**RÉPONSES D'HYDRO-QUÉBEC DISTRIBUTION  
À LA DEMANDE DE RENSEIGNEMENTS N° 2  
DE LA RÉGIE**

1. **Références :** (i) Pièce B-0012, page 10, réunion du 15 octobre 2008;  
(ii) Pièce B-0012, page 15, réunion du 9 février 2010;  
(iii) <http://www.coqua.ca/sitemap.html>.

FIGURE R-4.1  
INDICE DES COÛTS DE CONSTRUCTION DE CENTRALES

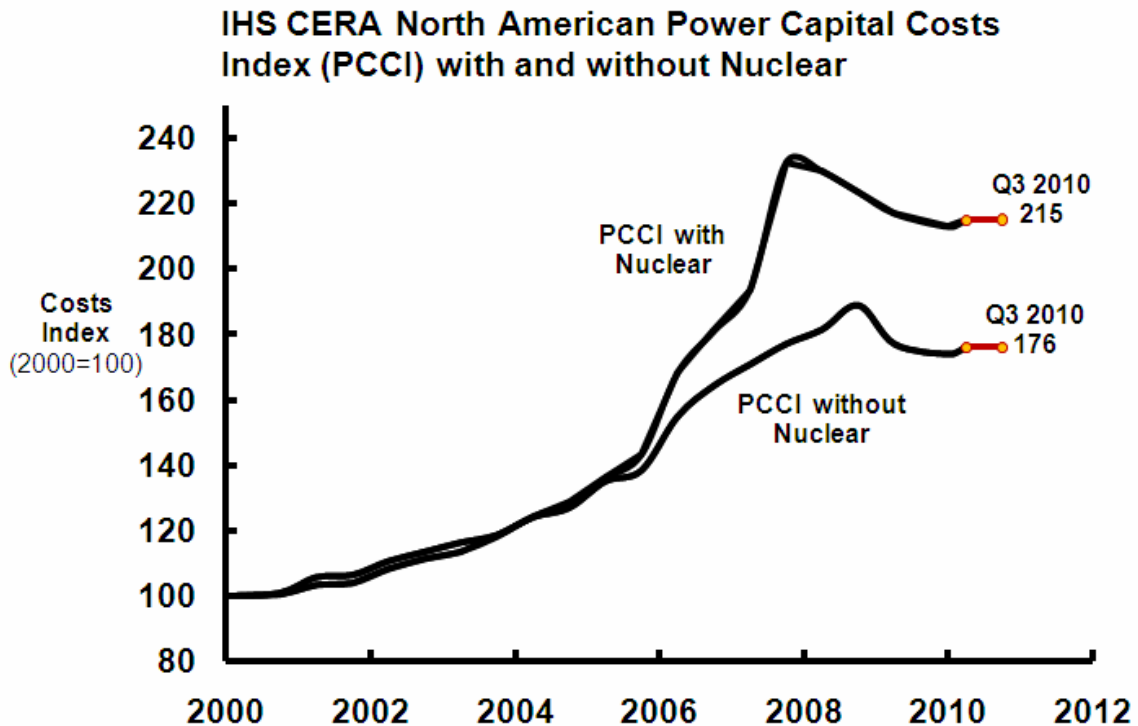
- 4.1** La Régie constate que le budget d'investissement prévu par le Distributeur pour la centrale d'Akulivik est de quatre à six fois plus élevé que les budgets de projets envisagés par la SÉQ pour des villages encore plus au nord et de tailles similaires à plus importantes qu'Akulivik, et ce, que l'investissement soit calculé en valeur absolue ou par habitant.

Face à ce constat, veuillez justifier un coût d'investissement de 49,4 M\$ (87 000 \$/habitant) et la nécessité d'une puissance installée de 2 028 kW pour la centrale d'Akulivik.

La différence majeure provient toutefois des coûts de construction, de la provision pour contingences et des coûts indirects. Après avoir discuté avec leurs représentants, le Distributeur conclut que les coûts présentés pour les centrales de la SÉQ sont sous-évalués et, en plus, ne sont pas représentatifs du marché actuel pour le Nunavik.

En premier lieu, selon les informations que le Distributeur a obtenues de la SÉQ, cette dernière n'a pas construit de nouvelle centrale depuis de nombreuses années — la dernière étant celle de Baker Lake, période au cours de laquelle les coûts ont considérablement augmenté. Selon le groupe IHS CERA<sup>7</sup> cette tendance à la hausse du coût de construction des centrales s'observe dans toute l'Amérique du Nord, comme le démontre le graphique suivant.
